**ESTUDIO DE IMPACTO AMBIENTAL
CATEGORÍA I**

**INFORMACIÓN COMPLEMENTARIA NO. 1
12 mayo 2025**

**PROYECTO:
TERRAZAS PARQUE SOLAR AURORA ENERGY I**

**PROMOTOR:
AURORA ENERGY I, S. A.**

NOMBRE DEL PLANO:
SECCIÓN DE TERRAZA A

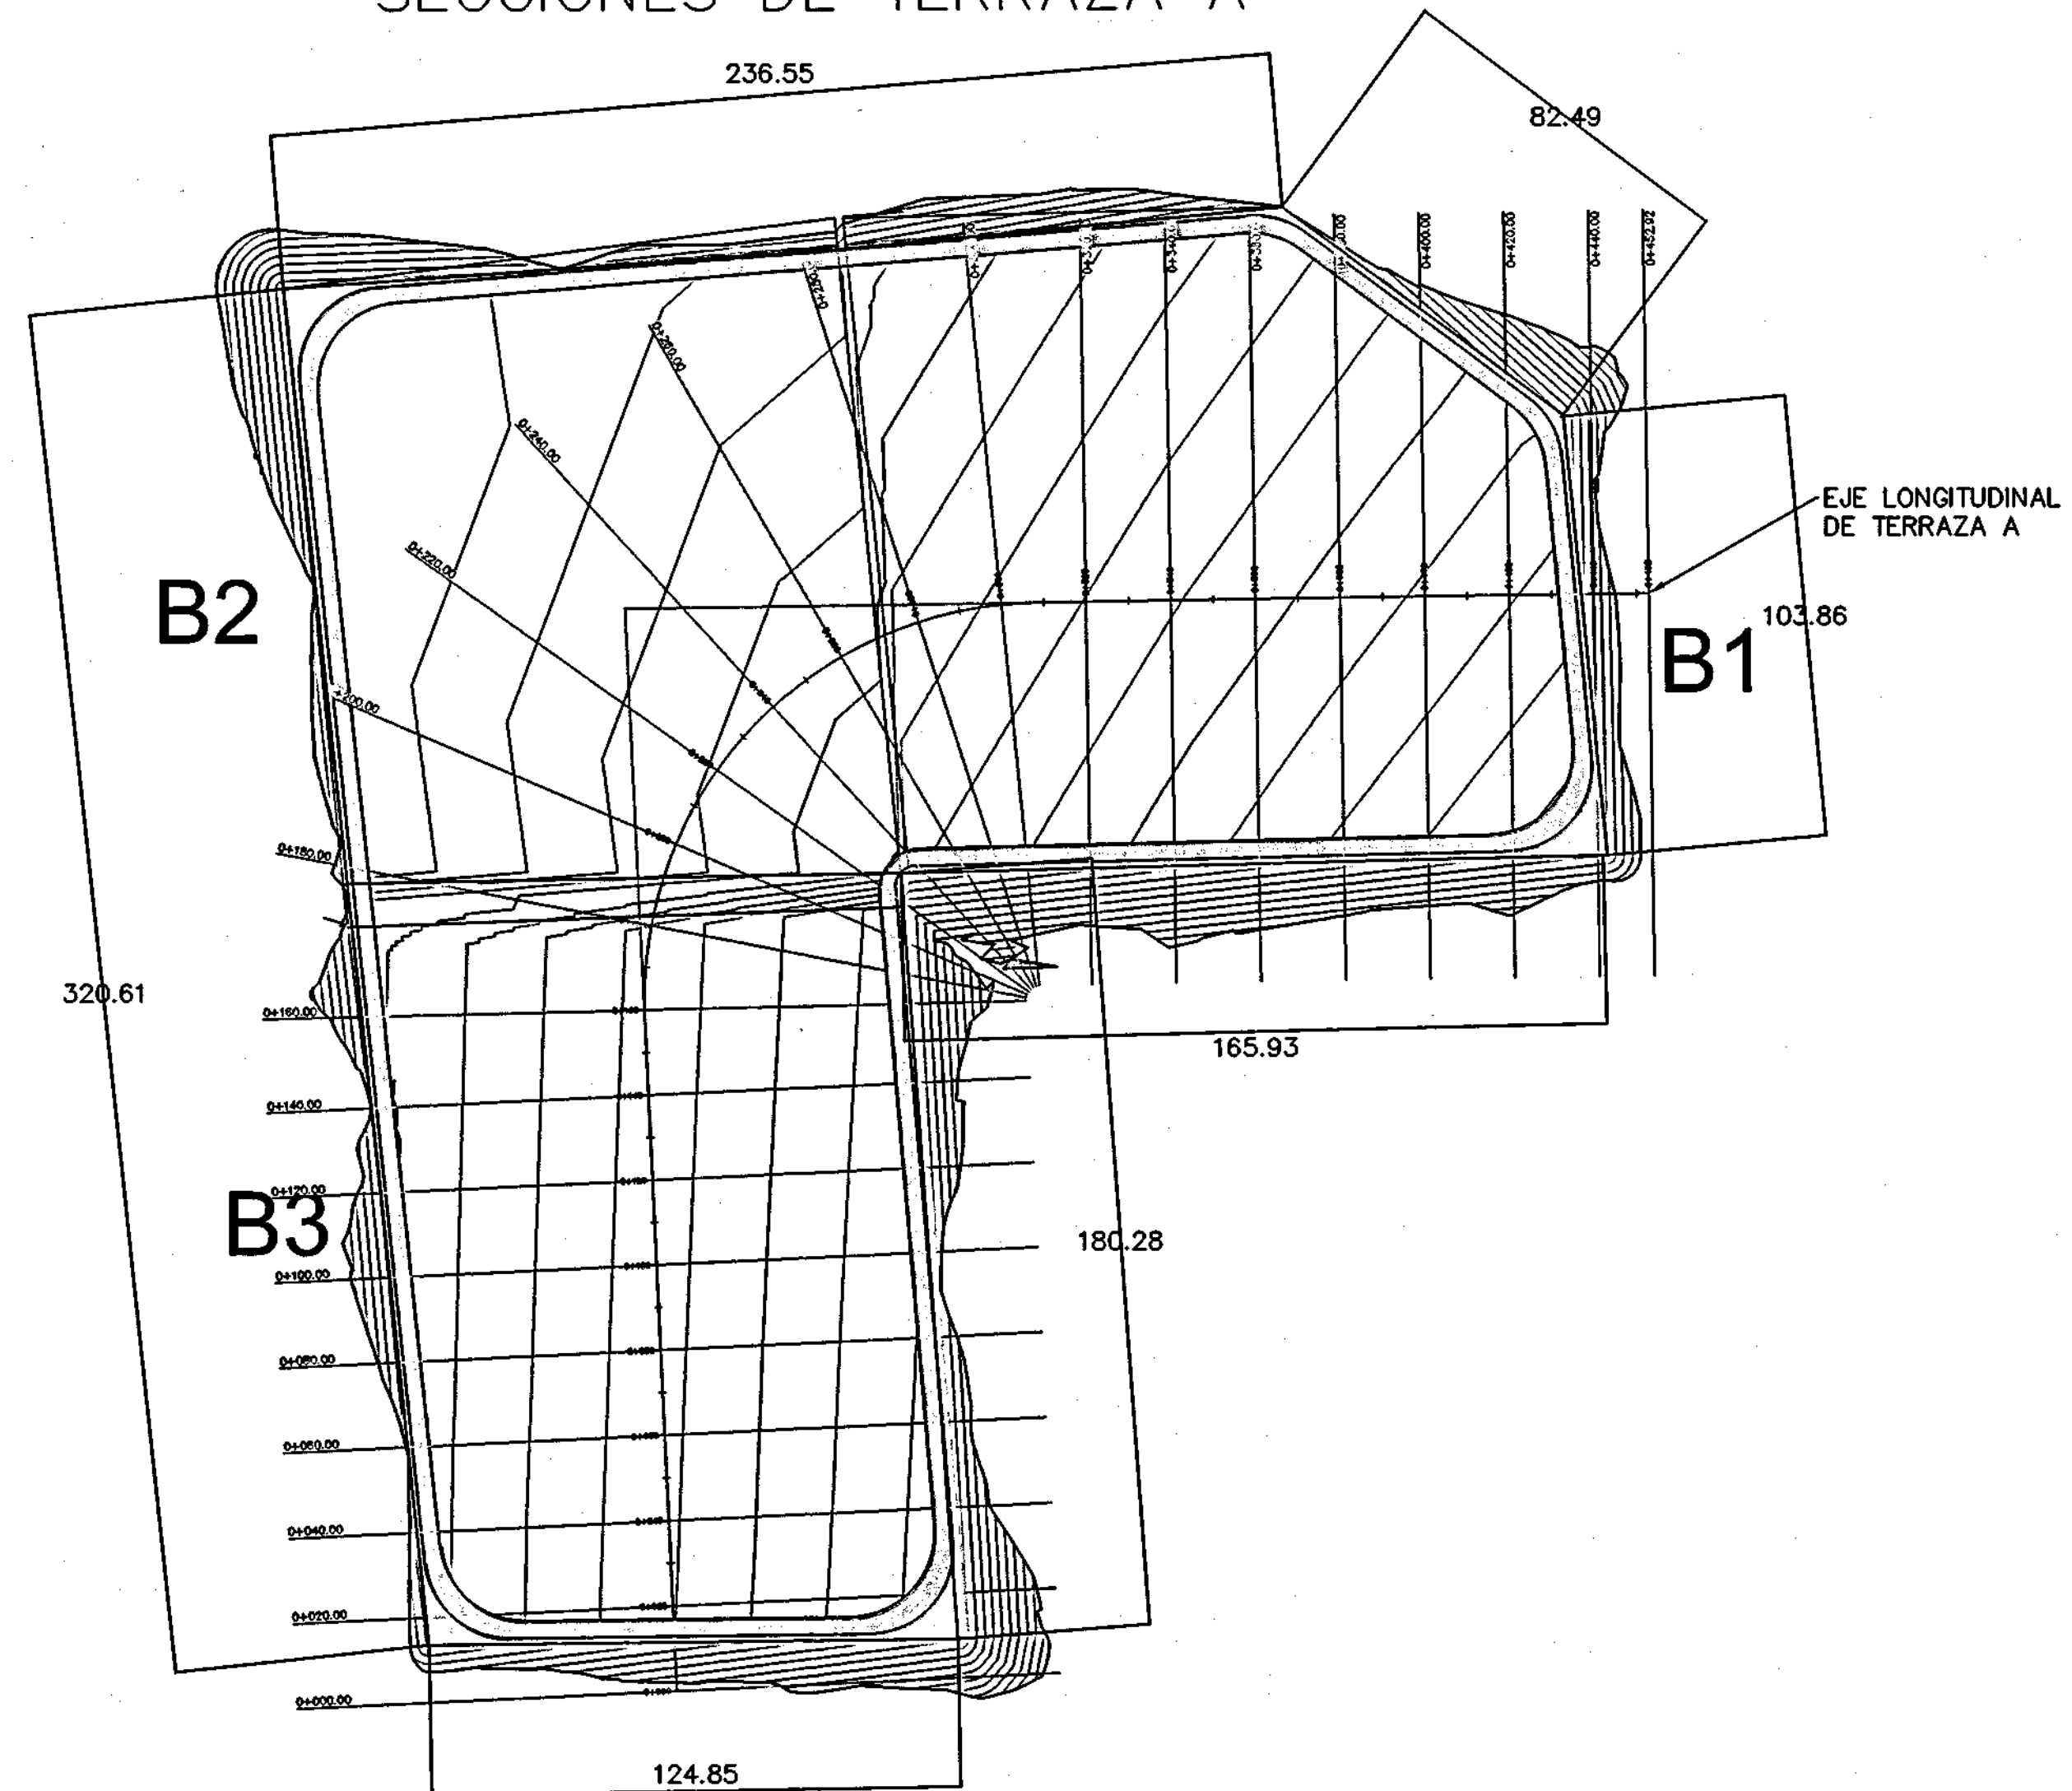
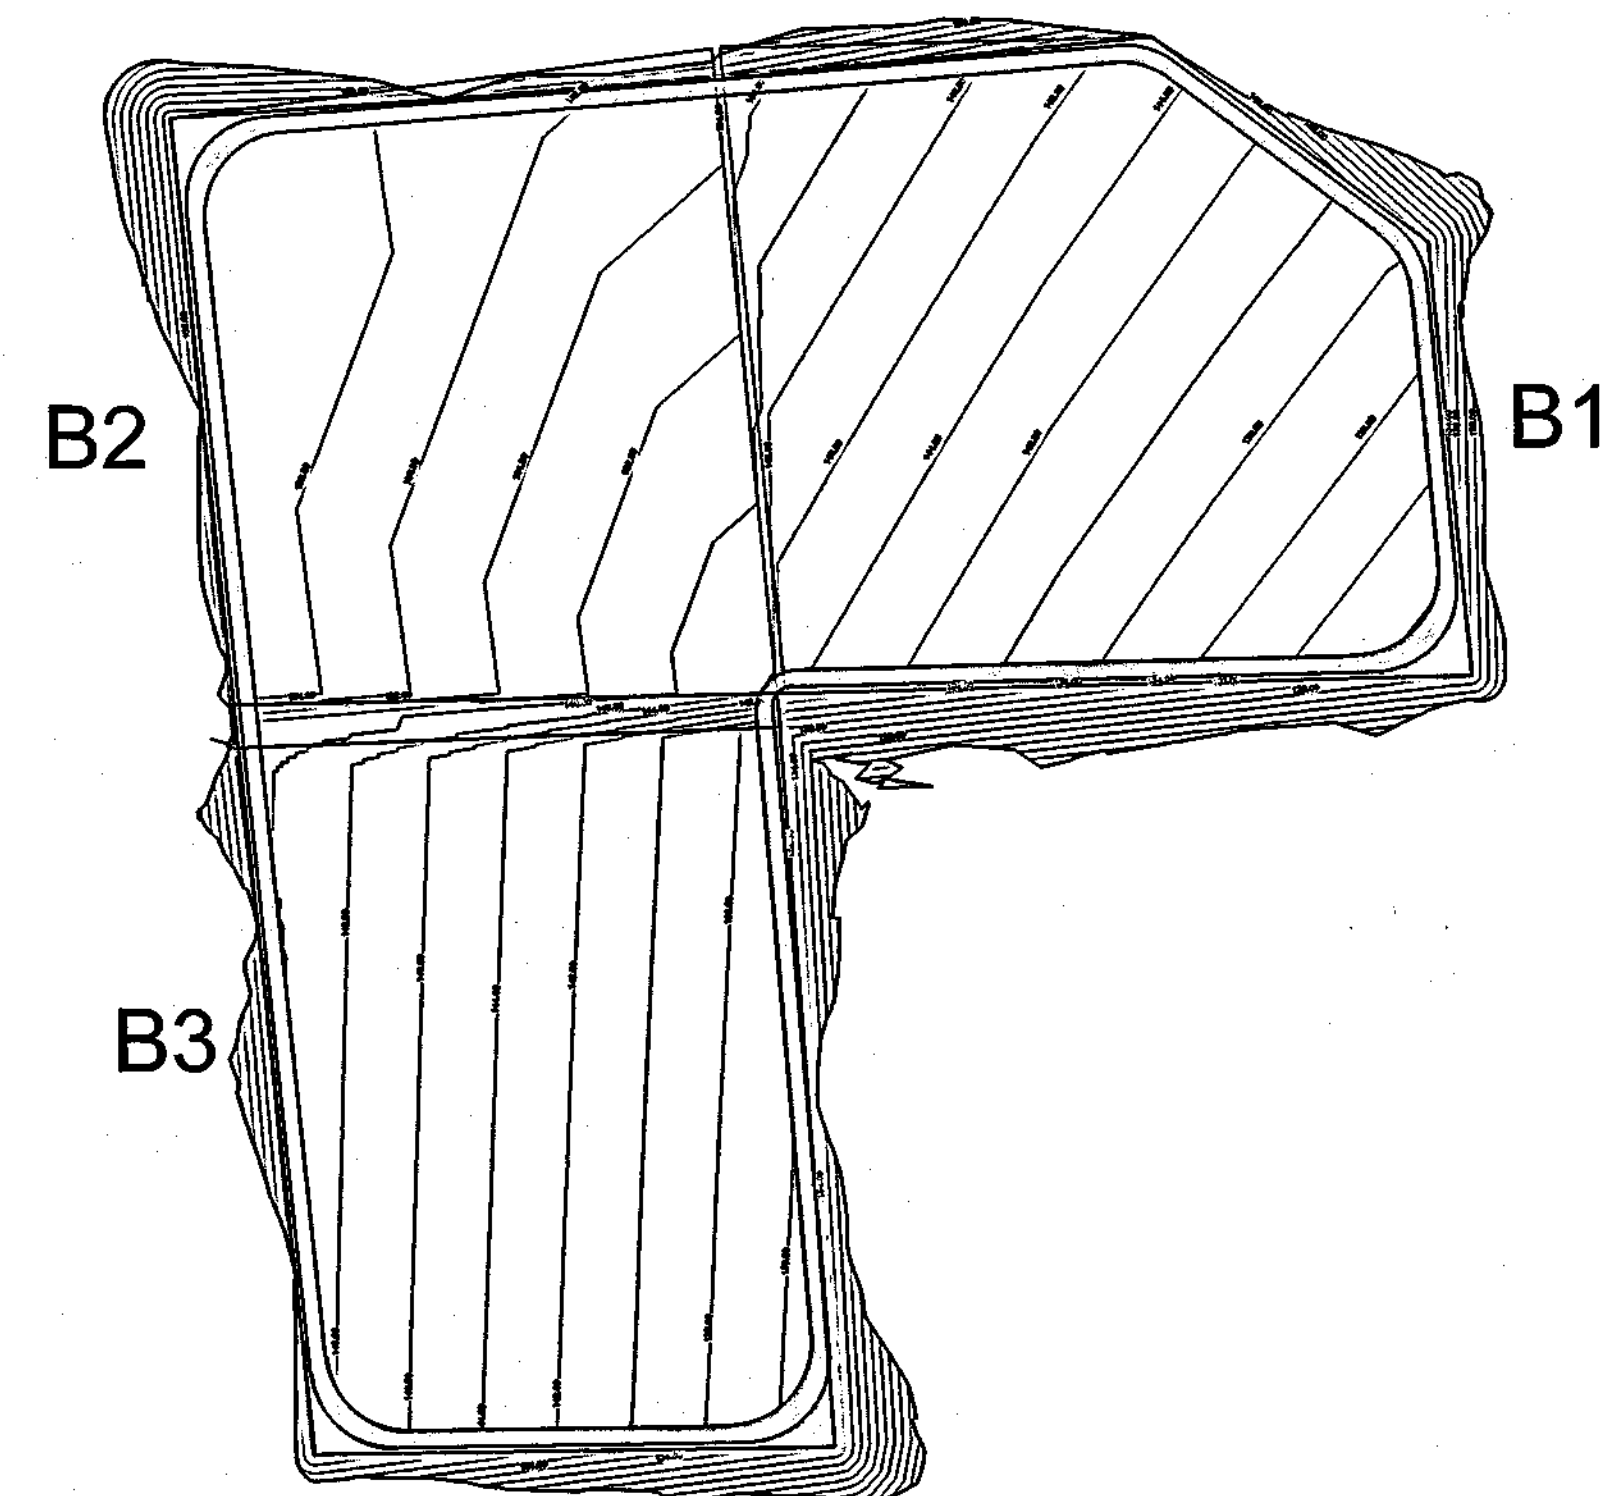
- d. **Presentar**, los planos con los perfiles de volúmenes de corte y relleno esperados con la conformación de las terrazas.
 - e. **Verificar y aclarar**, el volumen total de suelo de cortar y rellenar en la conformación de las terrazas, además indicar los volúmenes de tierra a mover, para la conformación de los caminos de acceso.

- La terraza A tiene una superficie de 6.77 hectáreas. Utilizando el método compensado de movimiento de tierra, ocupa 93,378.23 m³ que hay que cortar, arrastrar, conformar y compactar por capas para rellenar 93,377.98 m³, sin tener que traer material de una fuente externa, ni tener que acarrear a botadero material excedente.
- La terraza B tiene una superficie de 4.43 hectáreas. Utilizando el método compensado de movimiento de tierra, ocupa 73,093 m³ que hay que cortar, arrastrar, conformar y compactar por capas para rellenar 73,092.74 m³, sin tener que traer material de una fuente externa, ni tener que acarrear a botadero material excedente.

Respuesta 4d. Se adjuntan Planos de diseños y pendientes de terrazas y vistas de secciones múltiples **Ver Anexo No. 4 Planos del Proyecto (verificar planos**

con numeración: PSA-PL-GN-01-Áreas de Taludes A-B; plano No. PSA-PL-GN-01-sección de Terraza A; plano No. PSA-PL-GN-02-Pendiente de la Terraza).
